**Паспорт доступности
объекта социальной инфраструктуры (ОСИ)
№ 2**

- 1.1. Наименование (вид) объекта: Учебный корпус №3 ФГБОУ ВО "Нижневартовский государственный университет»;
- 1.2. Адрес объекта: 628615, Российская Федерация, Ханты-Мансийский автономный округ – Югра, г. Нижневартовск, ул. Интернациональная, д. 35А;

Акт обследования
объекта социальной инфраструктуры к паспорту доступности ОСИ

Фото 25

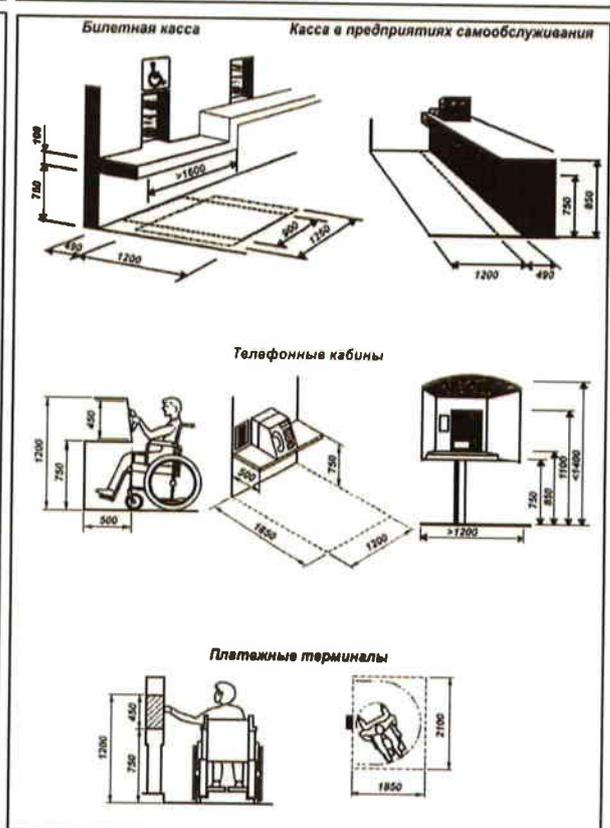
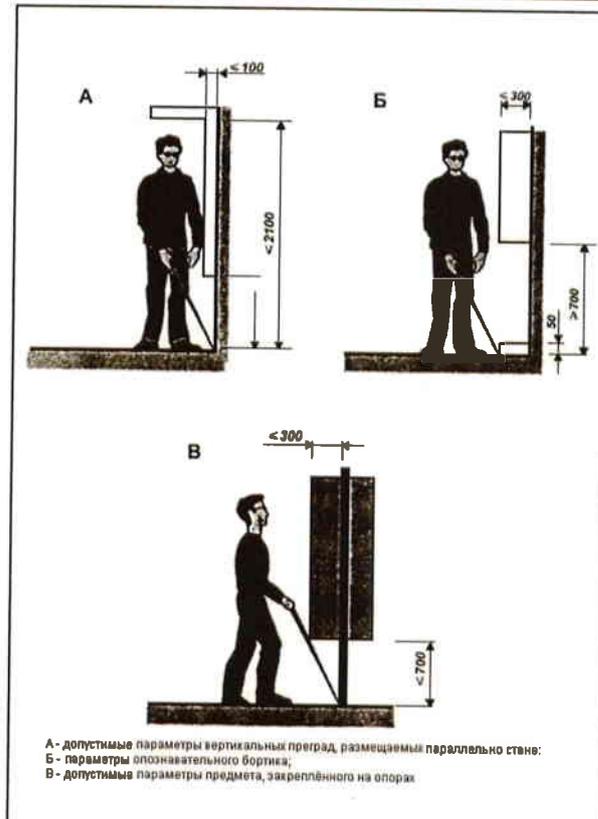
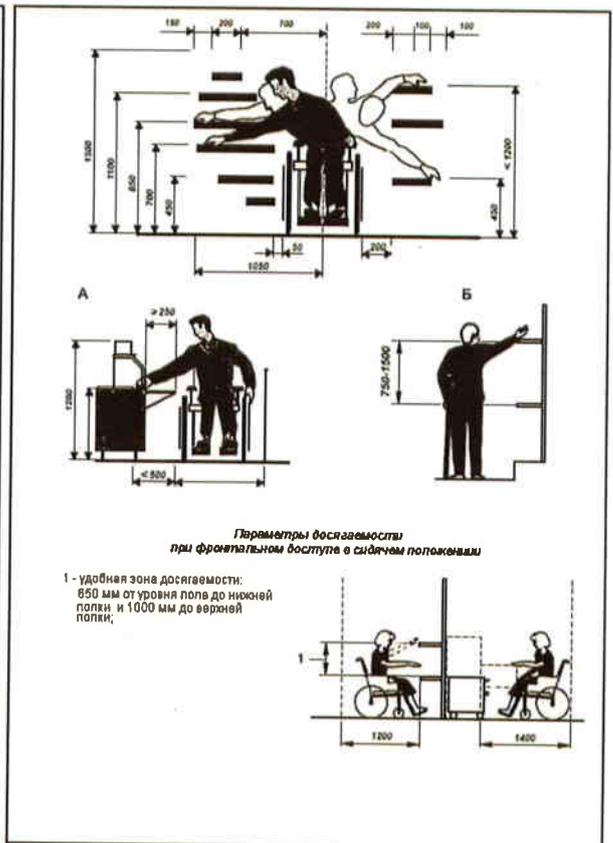
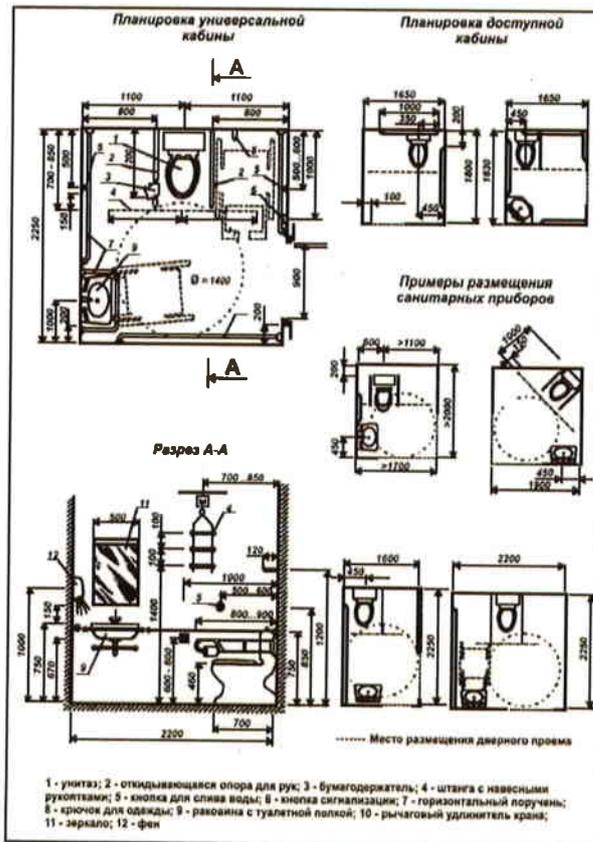
5.1	Туалетная комната	Есть	---	25, 26, 27	В туалетах общего пользования, а также в совмещенных санузлах, размещенных в жилых комнатах, не соответствующих условиям для индивидуального (самостоятельного) обслуживания. Для обеспечения эксплуатации туалета для проживающих предусмотреть оснащение согласно	К, О, С, Г, У	- Обеспечить, в специализированных кабинках уборных, наличие стационарных, откидных опорных поручней для организации туалетной комнаты общего пользования для нужд людей с инвалидностью различных категорий. Поручни размещаются по обеим сторонам унитаза. Уточнение: один поручень откидной, один стационарный, со стороны откидного поручня, на расстоянии 0,8 м (пространство для инвалида колясочника), в целях организации зоны пересаживания, устанавливается дополнительный опорный стационарный поручень (с креплением в стену либо пол, на высоте 0,75 – 0,8 м., от уровня пола); - Во всех туалетах разместить кнопку вызова помощника (в составе	ТР

случае возникновения ЧС, иной информации, относящейся к деятельности объекта.				соответствует требованиям ГОСТ Р 52875-2018 Указатели тактильные наземные для инвалидов по зрению. Технические требования, а именно: Рифы типа усеченных конусов, усеченных куполов, цилиндров, расположенных в линейном порядке.	
Общие требования к зоне	Есть	---	28		Нарушение действующих норм СП 59.13330.2020 не выявлено	К, О, С, Г, У	---			ТР
